## Krycí list ZBV

Název a evidenční číslo Stavby:  
III/1096 a III/6031, rekonstrukce silnice - 07-2020  
Název stavebního objektu/provozního souboru (SO/PS):  
Silnice III/6031 JIH

Číslo SO/PS  
/ číslo Změny SO/PS:  
102 / 2

Číslo ZBV:  
02

Situační výkres úpravy ostrůvku

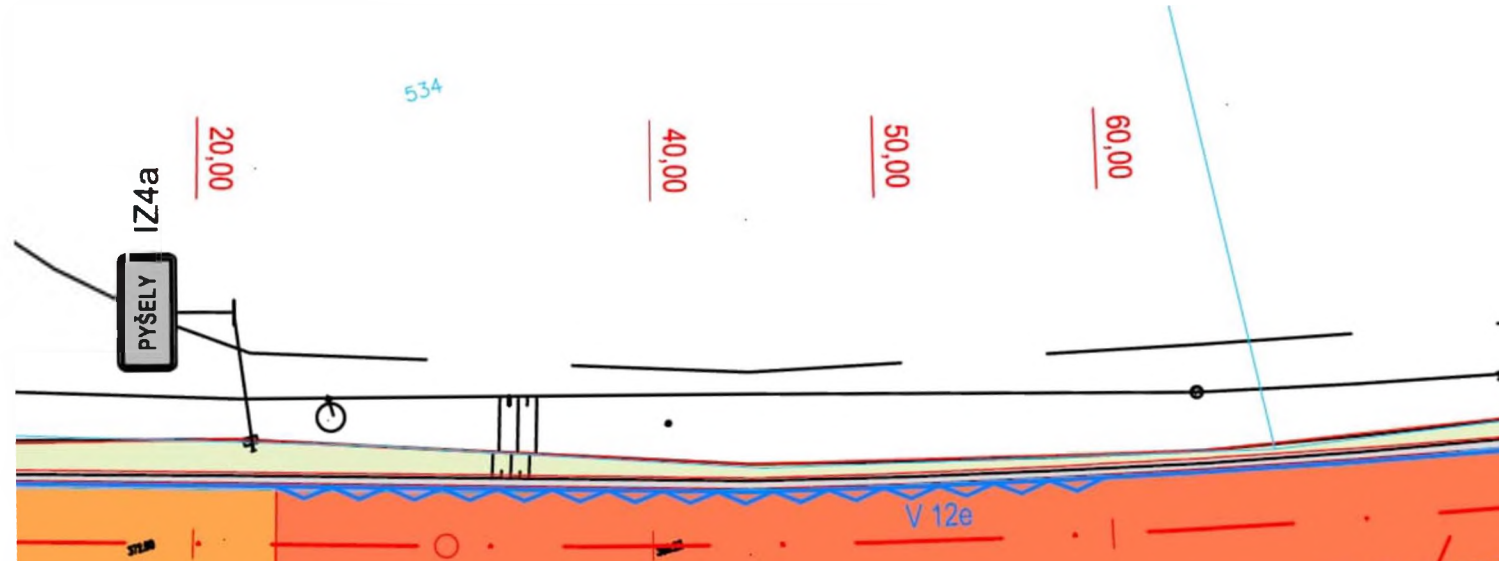
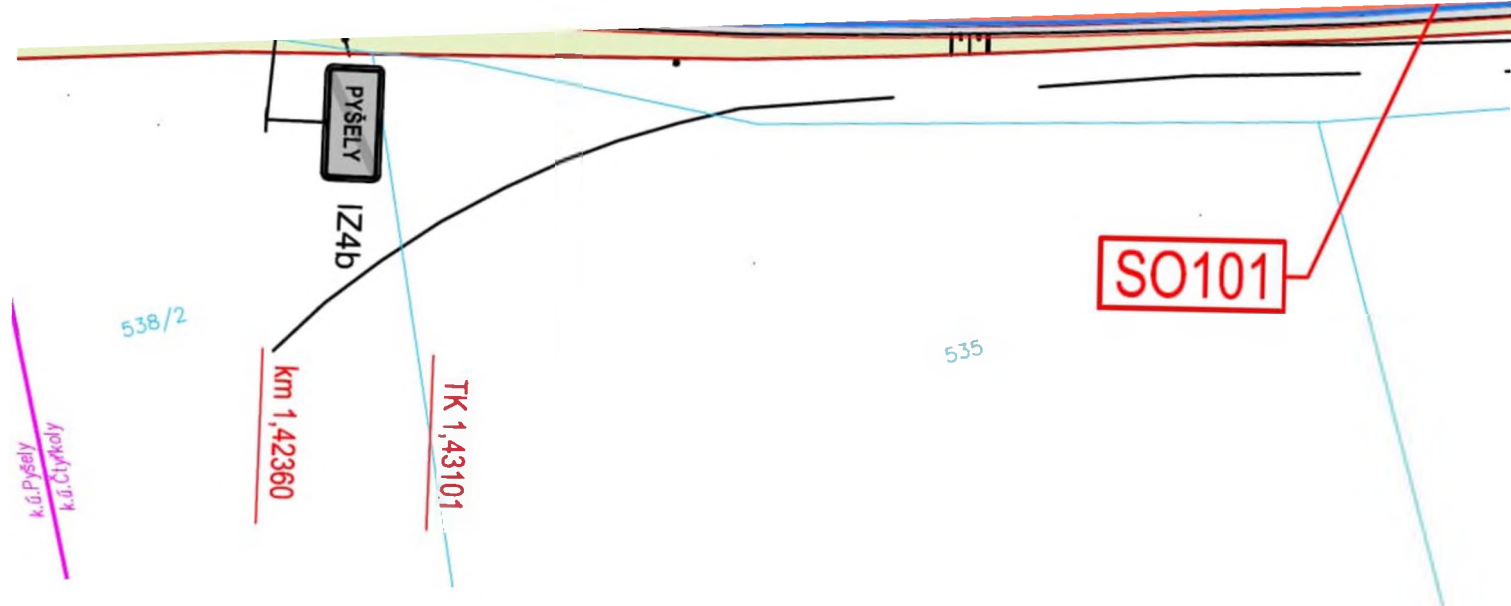
Zástupce obce Pyšely vznesl požadavek na přebudování ochranného ostrůvku ve staničení km 0,710 tak, aby byl připraven pro budoucí vybudování přechodu pro chodce (viz doklad č. 10 - Zápis z KD č. 7, bod 8).

*- Ochranný ostrůvek bude osvětlen a doplněn o SDZ z. C 4a  
 souhlasí 12.5.2022*

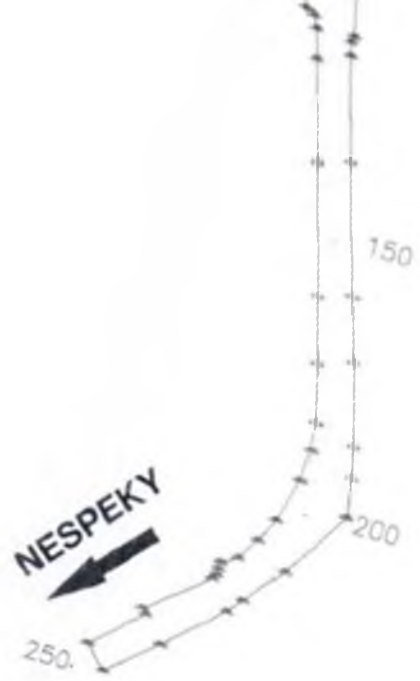
**Plocha vrstvy RS v SO 102 = 1568m<sup>2</sup>**  
**Plocha vrstvy RS v SO 103 = 3813m<sup>2</sup>**
